Proyecto: LM-PI-AT-009-14

ANÁLISIS GENERAL DE LA CALIDAD DE LOS MATERIALES Y PROCESOS CONSTRUCTIVOS

**PROYECTO: CONTRATACIÓN POR IMPREVISIBILIDAD DISEÑO Y
CONSTRUCCIÓN DE LA ESTRUCTURA DE DRENAJE MAYOR
RUTA NACIONAL N°39, SOBRE EL RÍO MARÍA AGUILAR.**

Figura 4. Detalle en sitio

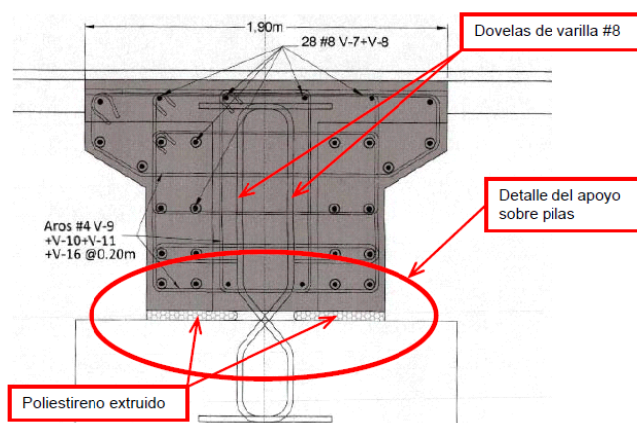
Un ejemplo de esta situación se presentó durante las visitas realizadas, en conjunto con la Unidad de Puentes del PITRA-LanammeUCR, los días 05,12 y 14 de marzo del año en curso donde se observó un cambio en los apoyos de la superestructura ubicados sobre la pila *Este* del puente 2. Acorde con el diseño mostrado en los planos se debía colocar poliestireno extruido entre el diafragma y la viga cabezal de las pilas para dejar una sección reducida de concreto en la ubicación de las dovelas de varilla #8 (ver Figura 3), sin embargo, durante la etapa de armado del refuerzo del diafragma no se observó que se preparara dicho detalle (ver Figura 4).

Figura 5. Diferencia con respecto a planos estructurales del refuerzo utilizado en el bloque cortante *Este* de la pila sobre el eje 3.

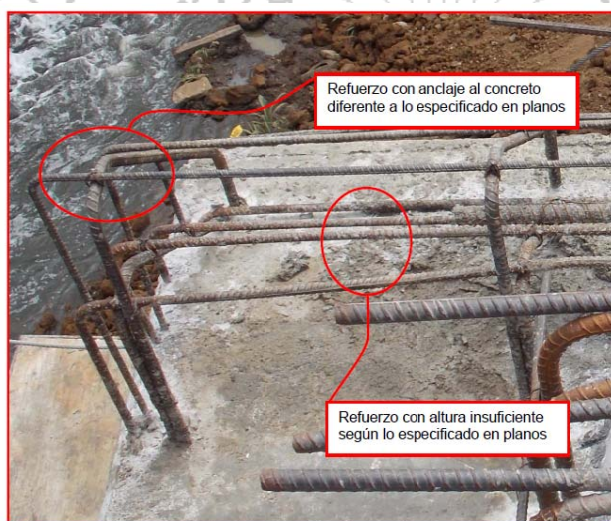
También durante estas visitas al proyecto se observó que antes del colado del concreto de la viga cabezal de la pila sobre el eje 3, el refuerzo del bloque de cortante *Este* no tenía la altura indicada en los planos estructurales, en dicha ocasión se observó un refuerzo añadido de forma adicional para completar la altura, el cual no tenía el detalle de anclaje al concreto indicado en los planos, este tenía forma de "U" y no de aros cerrado (ver Figura 5)

Gráfico 1. Valores de resistencia a la compresión para las muestras de concreto ensayadas por el LanammeUCR

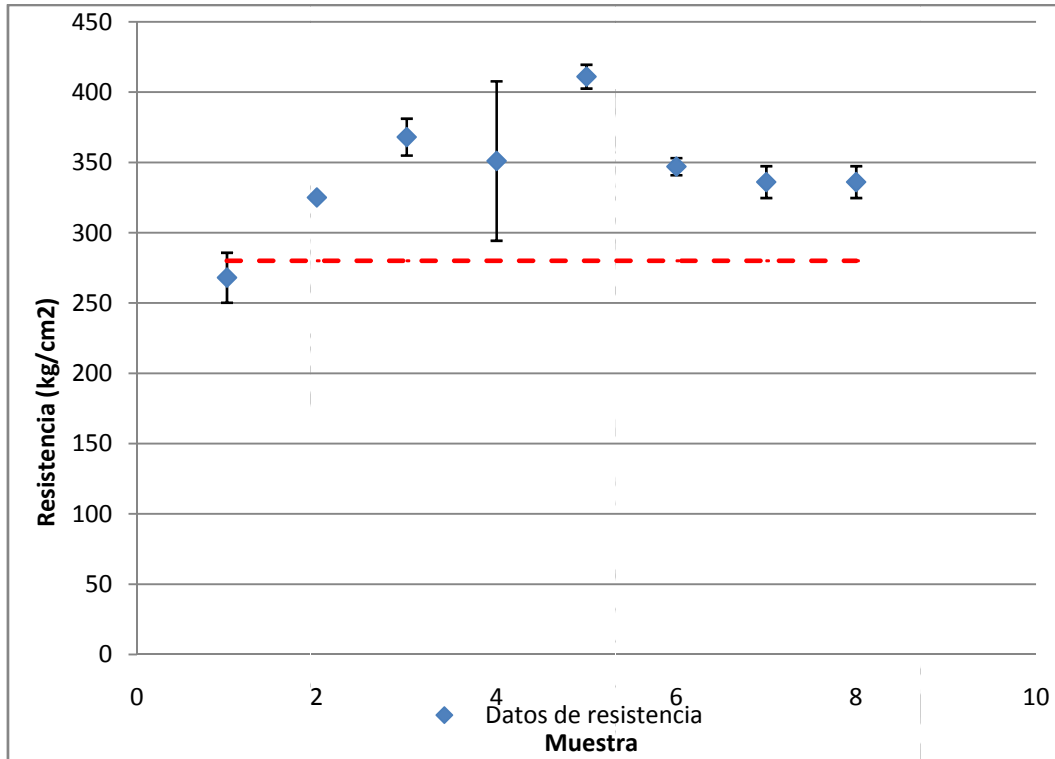
estadístico se puede observar que se tiene un porcentaje fuera de los límites de especificación de 71,6% cuando el valor máximo permitido es de 46.4%.

En el siguiente gráfico se puede observar los valores de resistencia a la compresión de cilindros fallados a 28 días, obtenidos por el LanammeUCR. Tal y como se aprecia, solamente uno de los datos promedios se encuentran por debajo del límite establecido.

Gráfico 2. Valores de resistencia a la compresión para las muestras de concreto ensayadas por el CACISA.

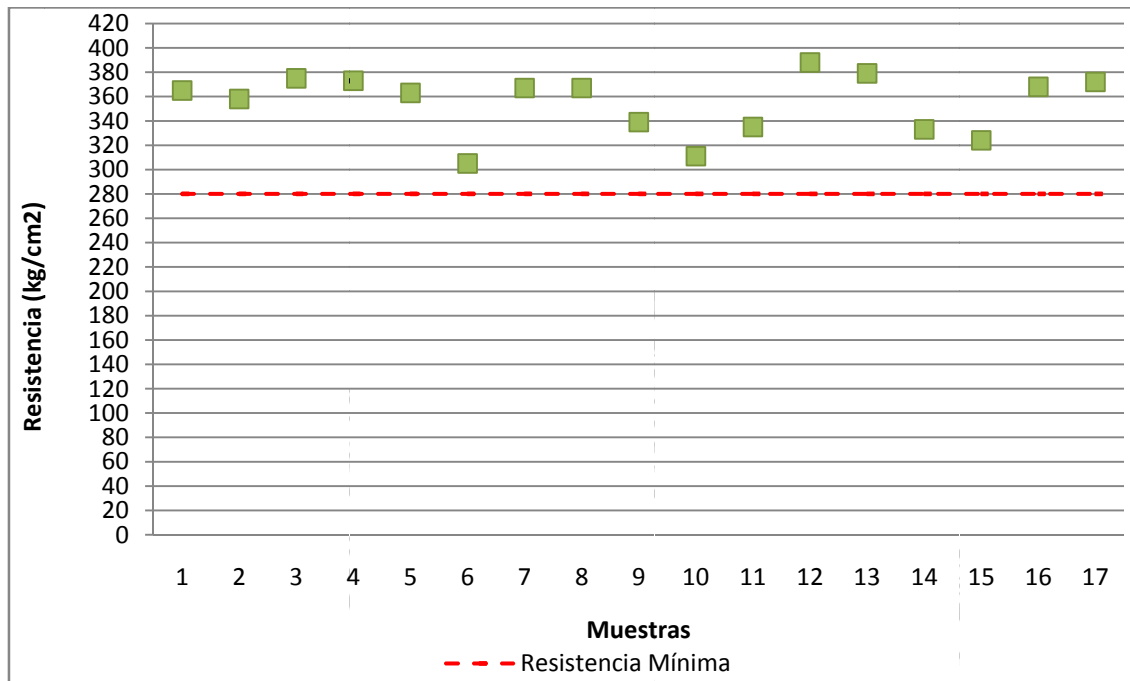
En el Gráfico 2 se puede observar los valores de resistencia a la compresión de cilindros fallados a 28 días, obtenidos por CACISA. Tal y como se aprecia todos los datos promedios se encuentran por arriba del límite establecido.
